HENVENDELSER MODTAGET I HØRINGSPERIODEN

FORSLAG TIL LOKALPLAN MØLLE ALLÉ

Høringssvar

Offentlig høringsperiode fra den 2. september til den 28. oktober 2020.

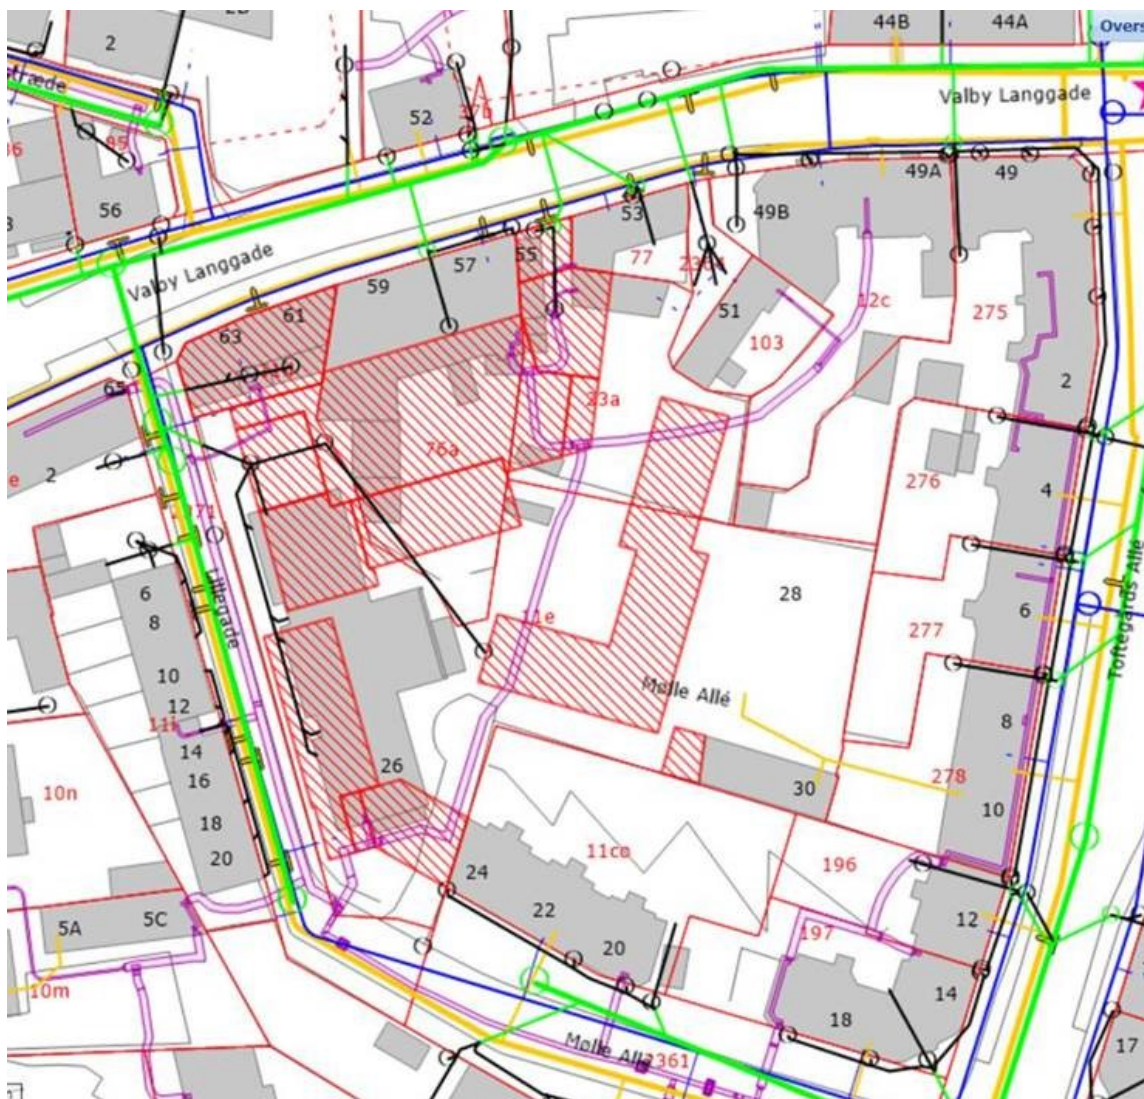
HOFOR har udelukkende kommentarer angående fjernvarmeforsyning til den pågældende lokalplan.

Det forventes at ledningen skal omlægges i forbindelse med udbygningen, for at koble de nye bygninger på fjernvarmenettet. Som det fremgår af kortet nedenfor forsynes varmekunderne i matrikel 12c og 103, Valby via stikket. Da bygningerne i disse matrikler er blivende er det vigtigt at HOFOR inddrages i de konkrete planer for udbygning af området, sådan at det kan sikres af varmforsyningen til de blivende bygninger kan opretholdes i hele processen.

Skitse som viser snit gennem Lillegade

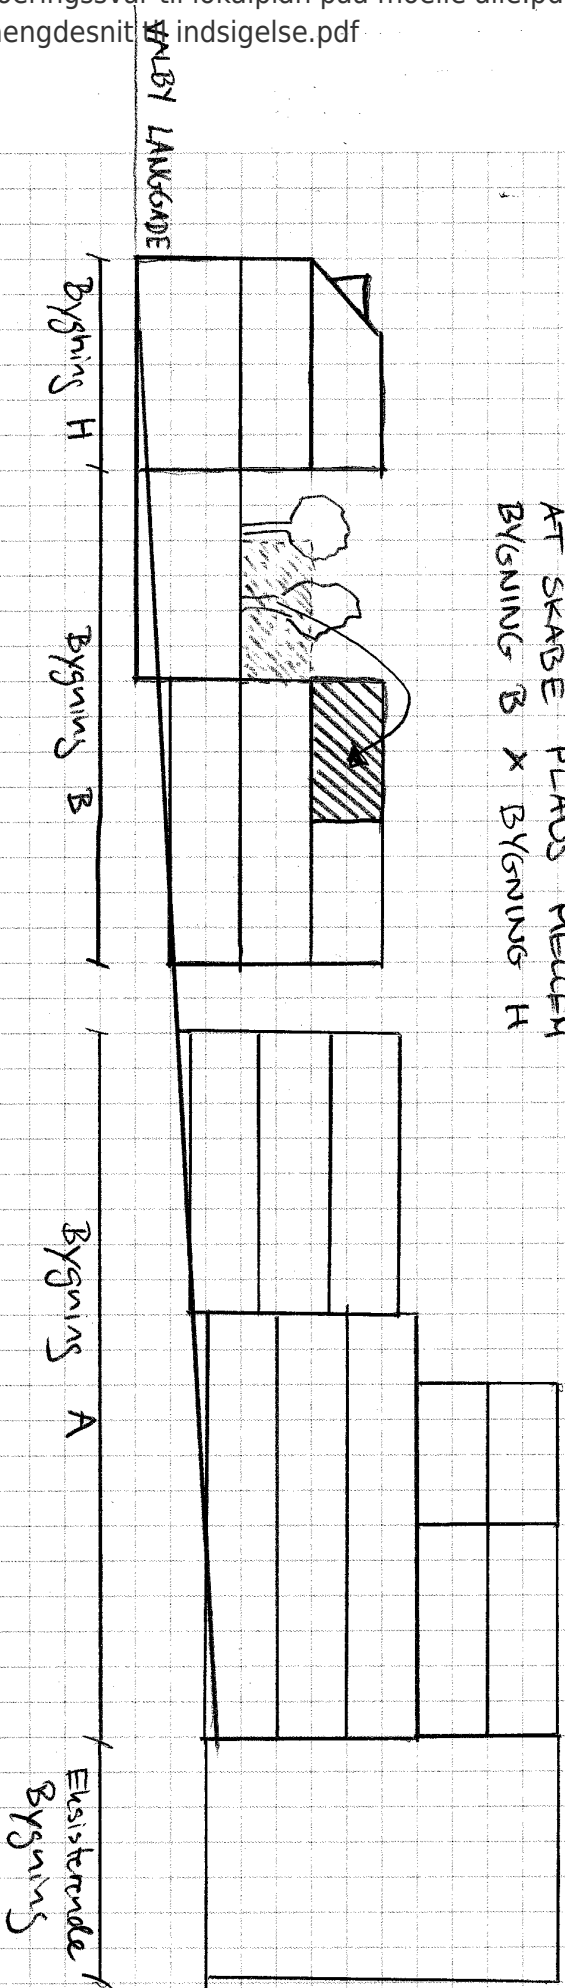
Terrænregulering langs Lillegade kan af hensyn til handicap adgang (niveaufri adgang) blive nødvendigt da der er meget store terrænforskelle. Dette bør indarbejdes i det kommende plangrundlag.

Tegning 4a · Bebyggelsens omfang og placering

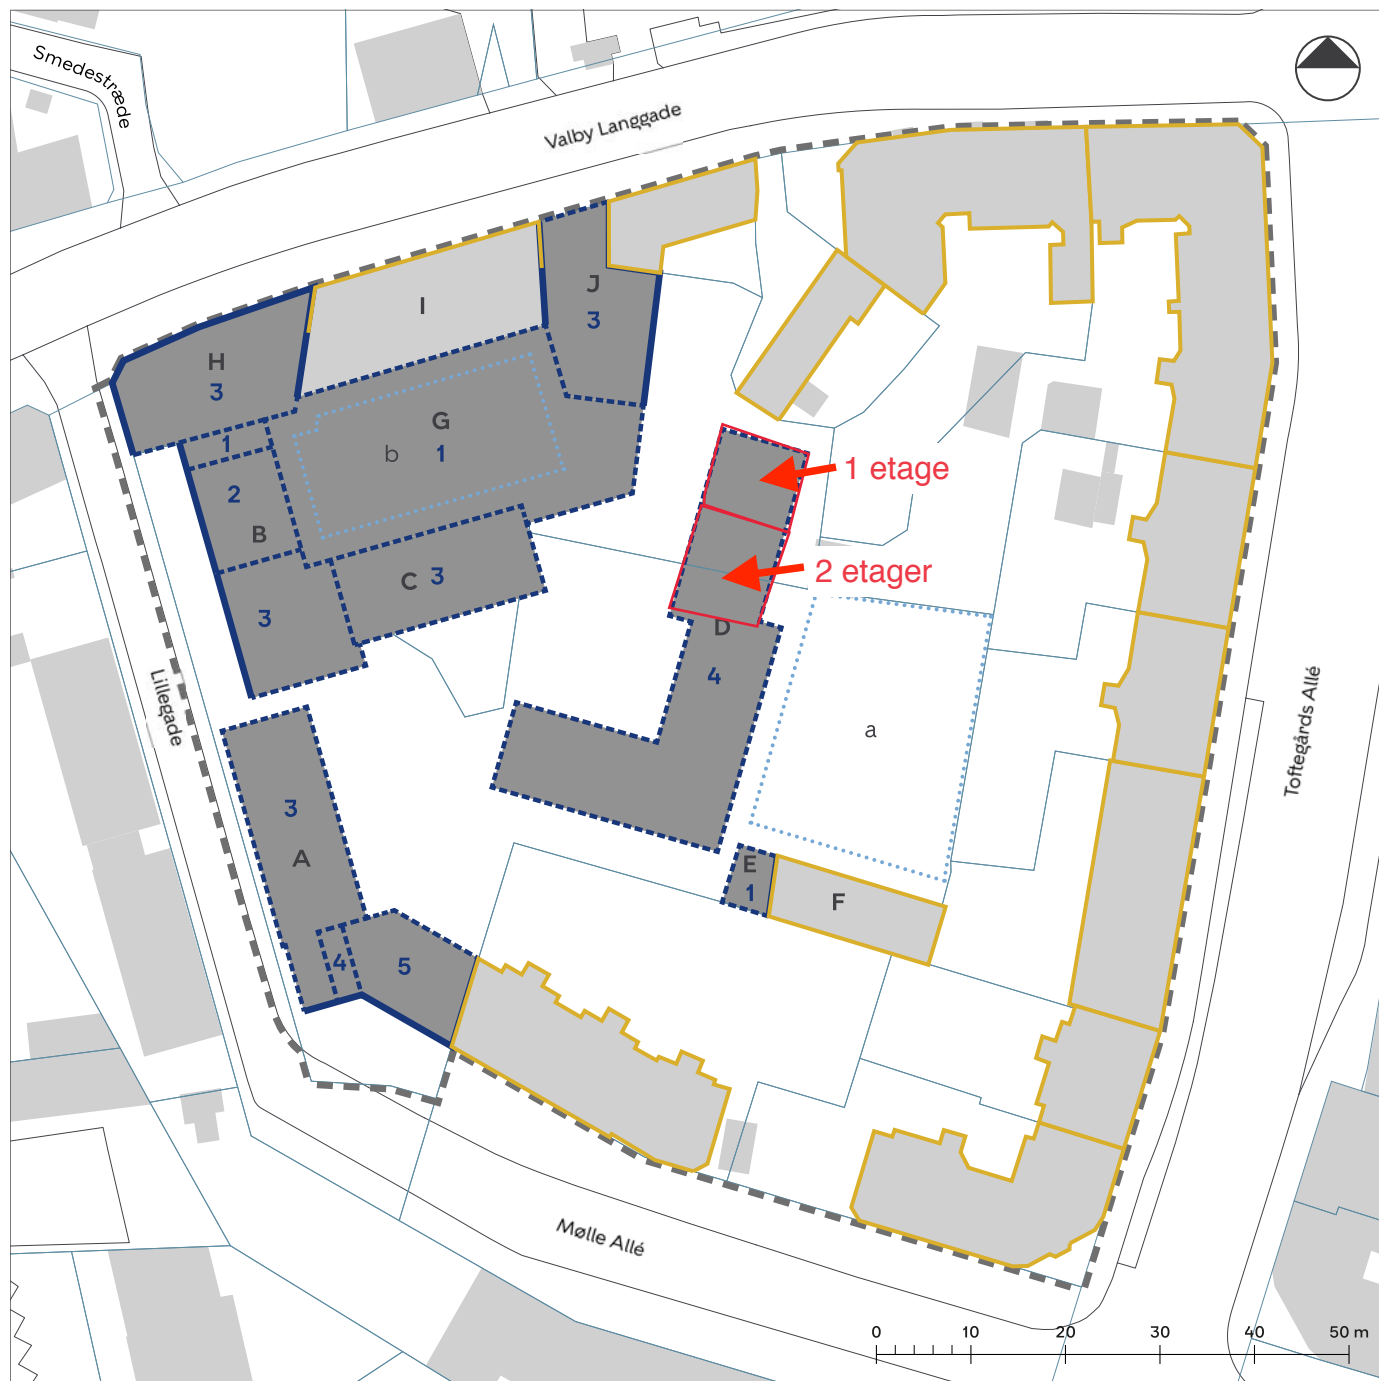
Bygningen (omtalt Bygning D) i gården har stor skyggeindvirkning på mange ejendomme. Men hvis den bygges alligevel må vi insistere på at den i det mindste honorere både lokalplanens grundtanker og afhjælper nogle af de værste gener, som den påfører de nuværende beboere i den nordlige del.

Det vil delvist løse to problemer. Overgangen til Valby Landsby bliver, i overensstemmelse med lokalplanen, nu faktisk en overgang imellem karréerne og den gule by. Den helt absurde overgang imellem nyt og gammelt undgås. Der vil blive mere lys, og ikke mindst mindre "inddæmning" af de mest skygge påvirkede områder i den nordlige del af byggeriet. Omkostningerne i etage m2, må være overskuelige i forhold til byggeriet omfang.
